CONSORZIO DI BONIFICA
PIANURA DI FERRARA

OGGETTO: LIGHTSOURCE RENEWABLE ENERGY ITALIA SPV 8 srl - [ID: 9282] Procedura di Valutazione di Impatto Ambientale ai sensi dell'art.23 del D.Lgs 152/2006 relativa al progetto Impianto fotovoltaico a terra (agrivoltaico) denominato "Bellini" collegato alla RTN di potenza nominale (dc) 38,339 MWp con annesso sistema di accumulo di energia a batterie di potenza 7,8 MW nel comune di Alfonsine (RA). Progetto PNIEC.
CONTRIBUTO/OSSERVAZIONI.

Figura 1

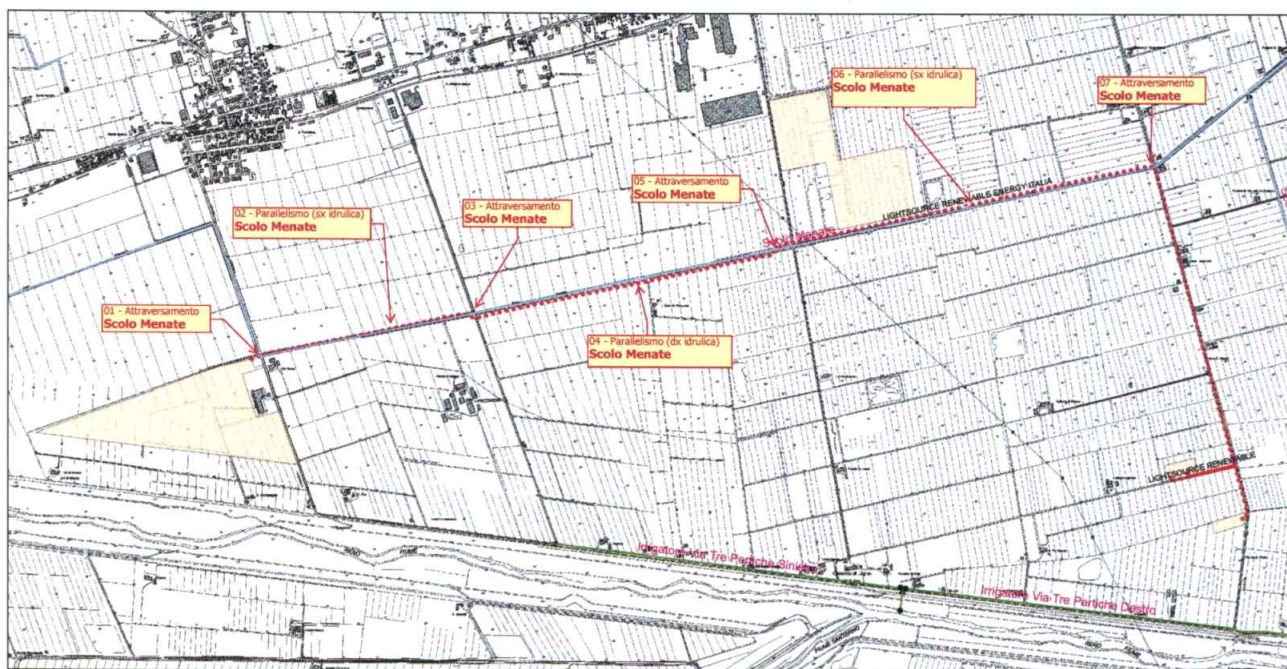
Dall'esame della documentazione inoltrata, si è potuto constatare che la linea di connessione prevista per il collegamento dell'impianto fotovoltaico in esame alla Sottostazione Elettrica in progetto sarà realizzata mediante la posa di un cavidotto interrato della lunghezza complessiva di circa **5,7 Km**. Lungo tale percorso, detta linea andrà ad interferire in più punti con la linea idraulica consorziale denominata **Scolo Menate**, come di seguito riportato.

- 01 - Attraversamento Scolo MENATE
- 02 – Parallelismo (sx idraulica) Scolo MENATE
- 03 – Attraversamento Scolo MENATE
- 04 – Parallelismo (dx idraulica) Scolo MENATE
- 05 – Attraversamento Scolo MENATE
- 06 – Parallelismo (sx idraulica) Scolo MENATE
- 07 – Attraversamento Scolo MENATE

Si precisa che gli **ATTRAVERSAMENTI** dei canali:

- se previsti in **subalveo**, dovranno rispettare una profondità minima di **5,00 m** tra la sommità del cavidotto e la quota di fondo di progetto delle linee demaniali. Detta profondità potrà essere ridotta fino a metri **2,00** solo nel caso in cui la Ditta si impegni a rivestire le sponde e l'alveo del canale per uno sviluppo lineare di almeno metri 5,00 o nel caso in cui il tratto di canale interessato dall'attraversamento risulti già tombinato o rivestito.

Nel caso di attraversamenti di canalizzazioni demaniali in corrispondenza di ponti e/o tombinamenti di cui non si conoscono né la tipologia né le dimensioni dell'opera di fondazione, si prescrive, in via precauzionale, il mantenimento di una profondità minima non inferiore a metri **3,00** da riferire alla quota di scorrimento del manufatto;

- se si programma di operare sulla canalizzazione consorziale con scavi a cielo aperto, dovranno essere previste, già in fase di richiesta di concessione, tutte le opere provvisorie necessarie a garantire il corretto deflusso delle acque durante la fase di cantiere;
- se previsti **interrati** con sovrappasso in corrispondenza di tombinamenti, dovrà essere mantenuta una distanza tra il cavidotto e l'estradosso della canna di almeno 20 cm;

Per i **PARALLELISMI INTERRATI** posizionati nella fascia di 10 m dal confine del canale, dovrà essere mantenuta la seguente distanza:

- **4,00 m** dal ciglio, per i canali in trincea;
- **4,00 m** dal piede esterno arginale, per i canali arginati;
- **0,00 <=> 4,00 m** dal ciglio virtuale, per i canali tombinati;

Figura 2 (Impianto “Campeggia”)

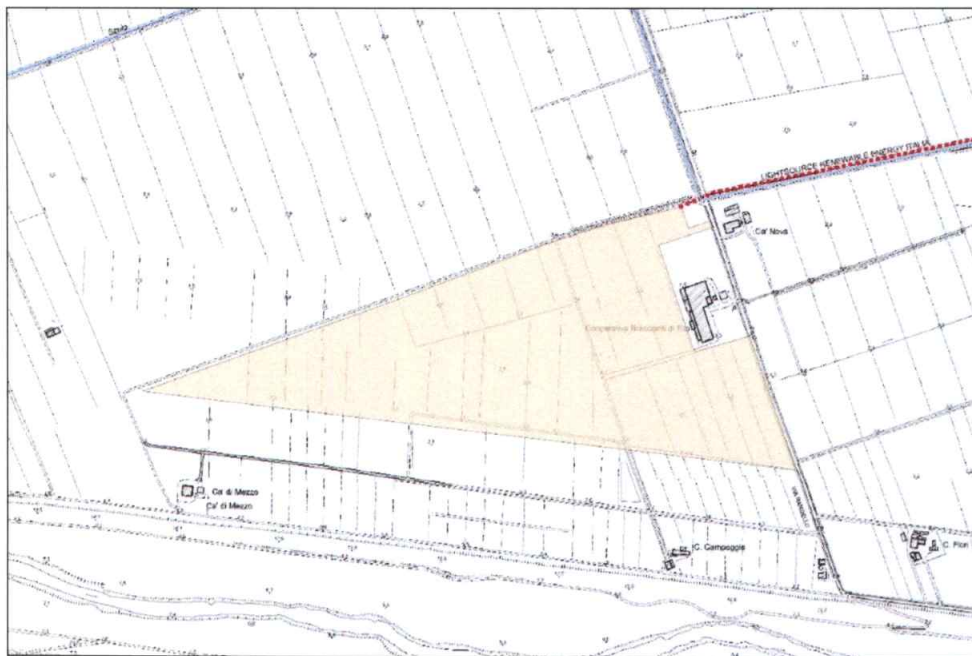
- ✓ non confina con strutture idrauliche demaniali in gestione al Consorzio.
